女川原子力発電所 2号炉 (2019.7.30版)	島根原子力発電所 2号炉	備考												
<p>比較表において、相違理由を類型化したものについて以下にまとめて記載する。下記以外の相違については、備考欄に相違理由を記載する。</p>

女川原子力発電所 2号炉 (2019.7.30版)	島根原子力発電所 2号炉	備考
<p style="text-align: right;">別紙 18</p> <p>女川原子力発電所2号炉 地下水位低下設備について 目次</p> <p>第Ⅰ編 地下水位低下設備の要求機能及び地下水位の設定方針..... 1</p> <p>1. 地下水位低下設備の要求機能..... 1</p> <p>2. 設計用地下水位の設定方針..... 3</p> <p>2.1 基本的な考え方..... 3</p> <p>2.2 <u>水位評価用モデル</u>..... 7</p> <p>2.3 再現解析による検証..... 7</p> <p>2.4 地下水位が上昇した場合の影響確認..... 12</p> <p>2.5 観測による検証..... 21</p> <p>第Ⅱ編 地下水位低下設備の信頼性向上の方針..... 22</p> <p>1. 地下水位低下設備の目的,機能及び位置付け..... 22</p> <p>2. <u>安全施設への要求事項を参照した設備構成の検討</u>..... 23</p> <p>2.1 <u>設置許可基準規則第12条の要求事項の抽出</u>..... 23</p> <p>2.2 <u>設置許可基準規則第12条の要求事項に基づく設備構成の検討</u>..... 26</p> <p>2.3 <u>設置許可基準規則第12条の要求事項に基づく設備構成の妥当性</u>... 43</p> <p>3. 機能喪失要因等の分析に基づく設備構成の検討..... 48</p> <p>3.1 供用期間中における機能維持に必要な耐1生の分析..... 48</p> <p>3.2 関係する条文の抽出..... 49</p> <p>3.3 各構成部位の機能喪失要因の分析..... 51</p> <p>3.4 分析結果を踏まえた信頼性向上のための配慮事項..... 59</p> <p>3.5 監視・制御機能及び電源接続の系統構成..... 62</p> <p>4. 運用管理・保守管理上の方針..... 62</p> <p>5. 信頼性向上の方針のまとめ..... 68</p> <p>添付資料1 既設の地下水位低下設備の概要 添付資料2 ドレーンの信頼性確保の検討 添付資料3 設置変更許可段階及び工事計画認可以降の提示内容 補足説明資料 1敷地の水文環境 補足説明資料2 建設時工認段階の浸透流解析結果 補足説明資料3 構内排水路の概要</

別紙 18-1 図 地下水位低下設備(既設)設置位置

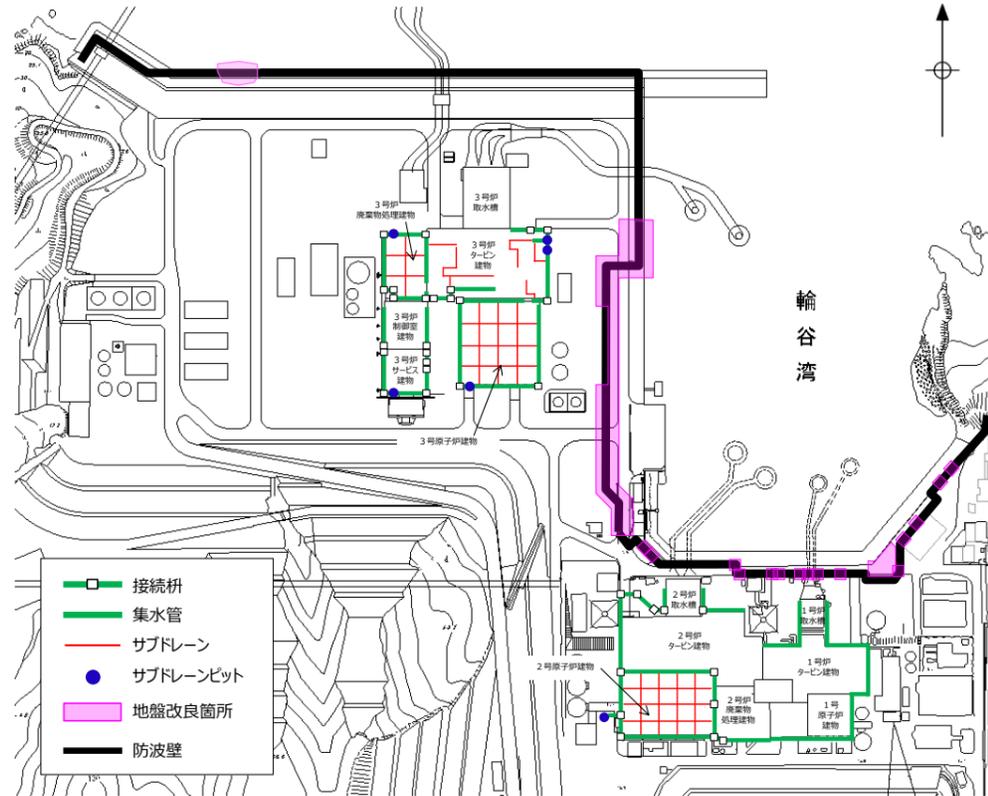
・資料構成の相違
島根2号炉は、地下水位低下設備(既設)の構造について、冒頭で記載

別紙 17-4 図 浸透流解析を用いた設計地下水水位の設定フロー

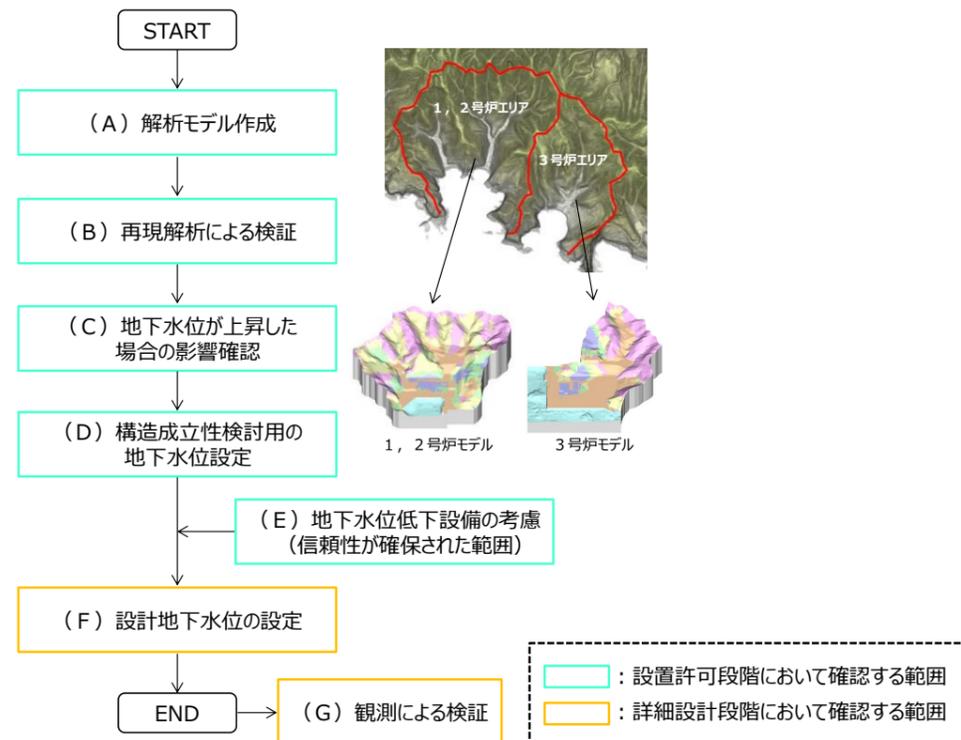
・解析方法の相違
 島根 2号炉は、2種類の解析モデルを作成
 ・説明方針の相違
 島根 2号炉は、再現解析（定常）によりモデルの妥当性を確認し、参考として再現解析（非定常解析）を実施

別紙 17-6 図 解析モデル鳥瞰図

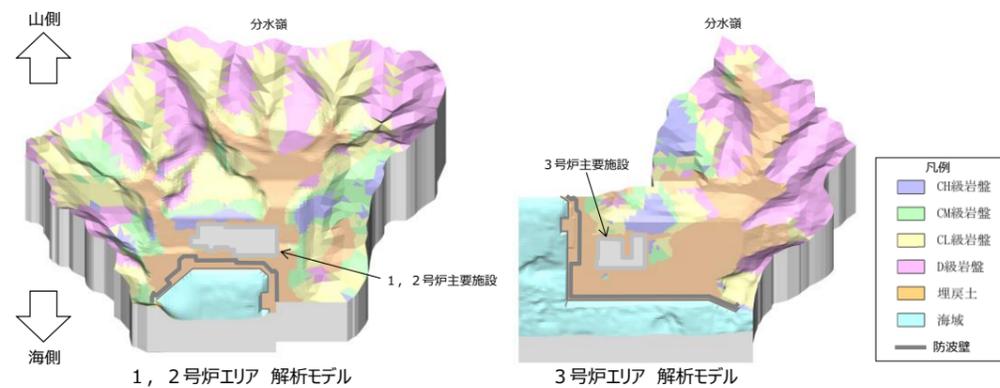
・解析方法の相違
 島根2号炉は、Dtransu-3D・ELを使用し、2種類の解析モデルを作成

別紙 17-7 図 主要建物周辺における構造物等のモデル化方針

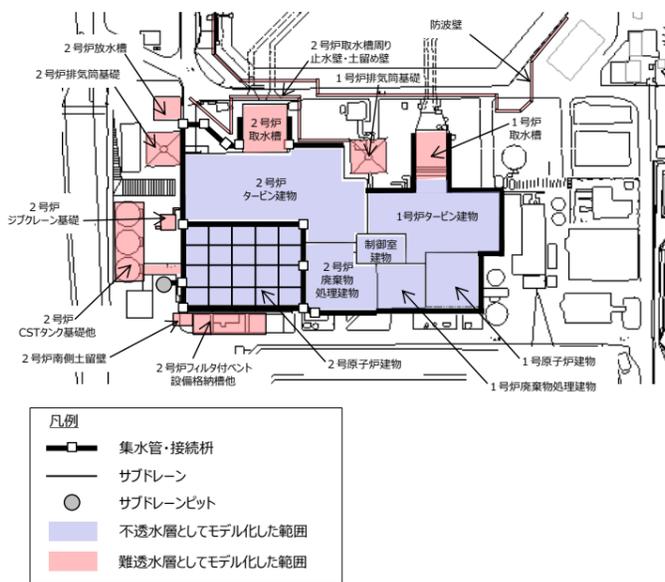
・説明方針の相違
島根2号炉は、構造物のモデル化方針について記載を拡充

別紙17-10(1)図 地下水位の経時変化例 (No. 1孔)

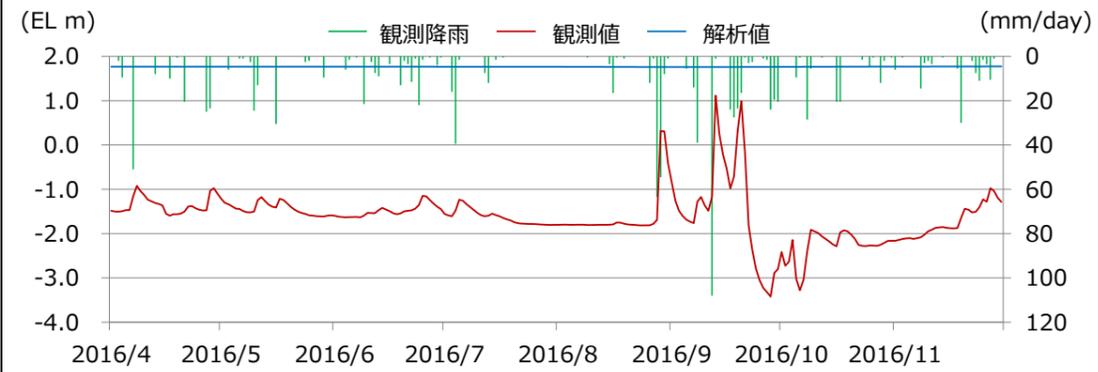
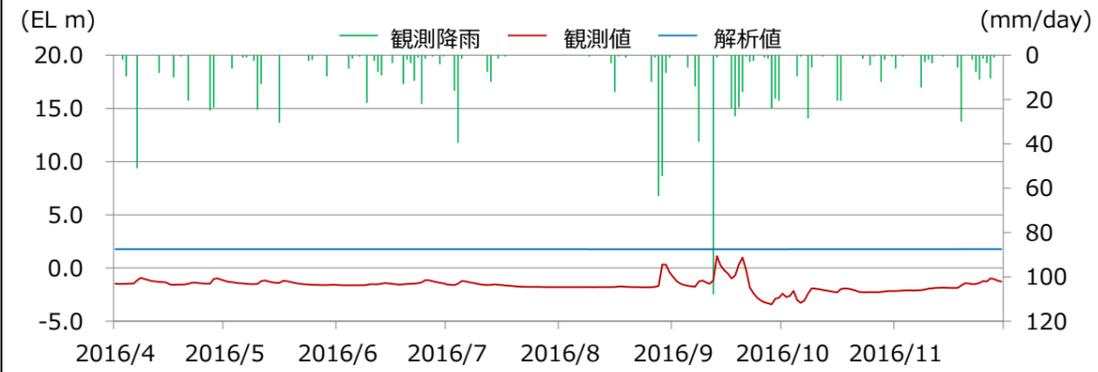
・説明方針の相違
島根2号炉は、参考として再現解析 (非定常解析) を実施

別紙17-13図 線状構造物の設計地下水位設定の考え方

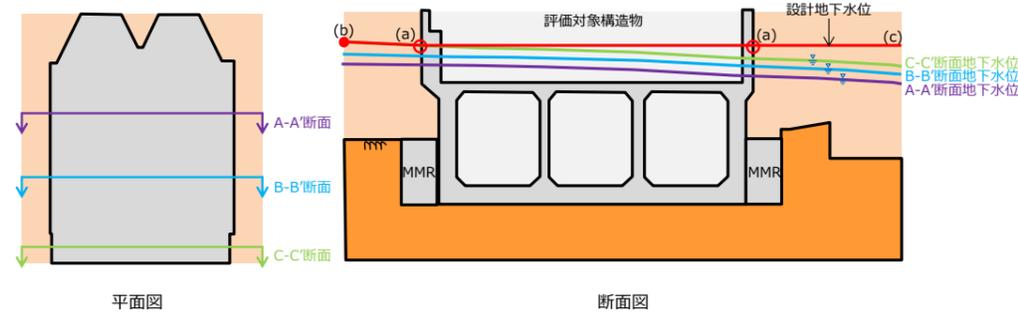
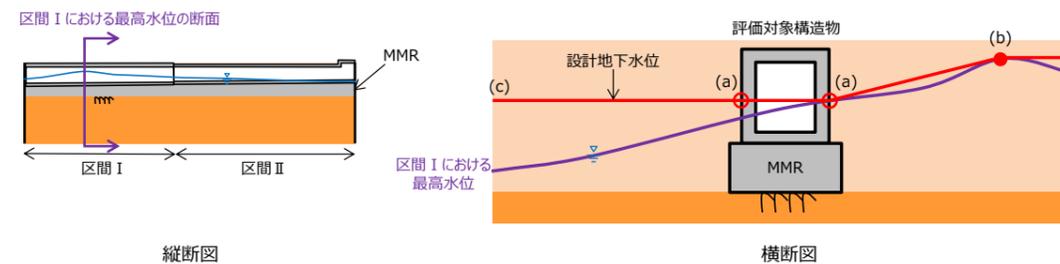
・説明方針の相違
島根2号炉は、詳細設計段階における地下水位の設定方法について説明

別紙17-14図 地下水位観測計画位置

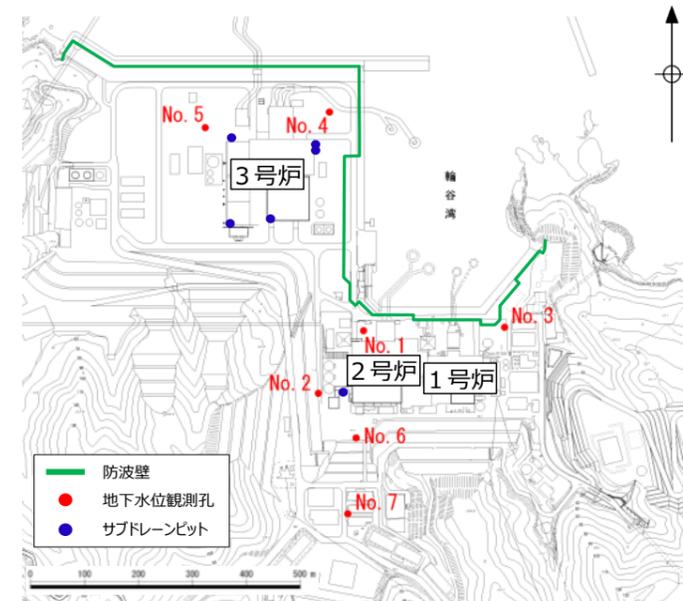
- ・説明方針の相違
島根2号炉は、防波壁沿いの観測孔を今後も活用する
